한국전력공사 상임감사위원회

시정 요구, 통보

제 목 : [9] 가공송전 순시점검 위탁공사 운영 및 정산 잘못

소 관 부 서 : 통영전력지사

[그림 1] 경간지세 설명자료

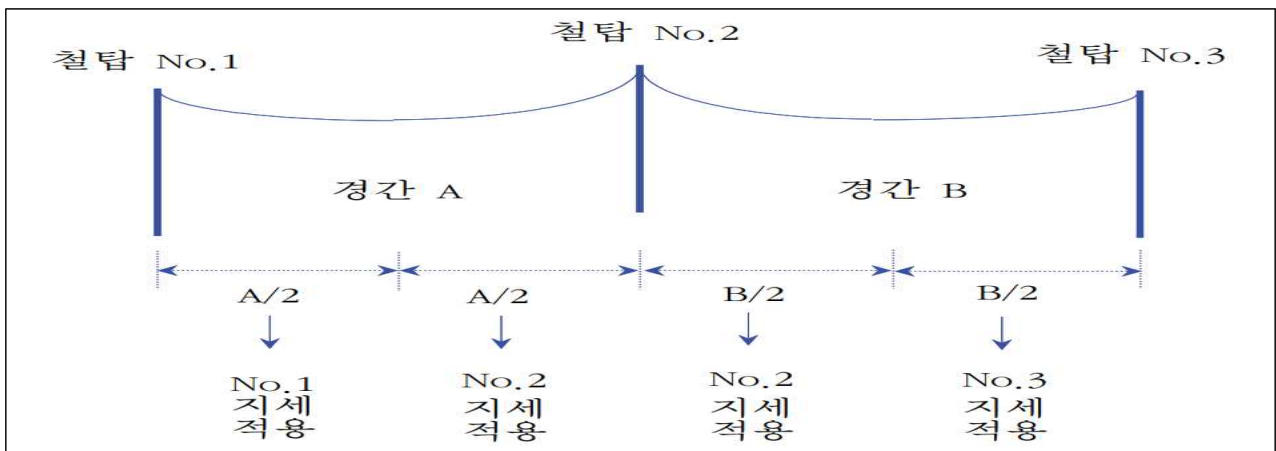
한편, 가공송전선로 건설 및 유지보수공사의 적정한 공사원가 산정방법을 제시한 「가공송전선로 공사원가 산정지침」 9.2.4 지세구분에 따르면 철탑위치를 기준한 10개 항목¹⁾을 바탕으로 지세를 판정하여 보통, 불량, 매우불량으로 구분하며 표준품셈 1-11-3에 따라 지세별 할증률을 각각 0%, 25%, 50% 적용한다. 이러한 지세는 철탑을 기준으로 판정되었으므로 경과지 측량, 스페이서(댐퍼), 항공장애표시구 등 철탑과 철탑 사이의 경간 전체에 이뤄지는 공종의 지세 적용 시에는 아래 그림과 같이 경간지세를 적용하여야 한다.

다. 스페이서 점검 경간지세 미적용

‘0000년 가공송전 순시점검 위탁공사’의 추가 공사에 따른 설계변경 내역서를 확인한 결과 ◀◻●▽◀⚡발전소 건설 관련 송전선로 인수점검 내역 중 복도체 선로인 154kV \$\$\$-○● 등 3개T/L의 스페이서 점검에 대한 직접노무비 산출 시 경간지세를 적용하지 않아 공사비가 과다 지급되었음을 확인하였다.

- ① 0000년, 0000년 가공송전 순시점검 위탁공사에 과다 지급된 공사비를 회수, 0000년 가공송전 순시점검 위탁공사의 산출근거를 수정한 공사통보서를 재발행 하여 예산을 절감하여 주시기 바라며. (시정)
- ② 유사사례 재발방지를 위하여 직무관련자들에 대한 교육을 시행하여 주시기 바랍니다. (통보)
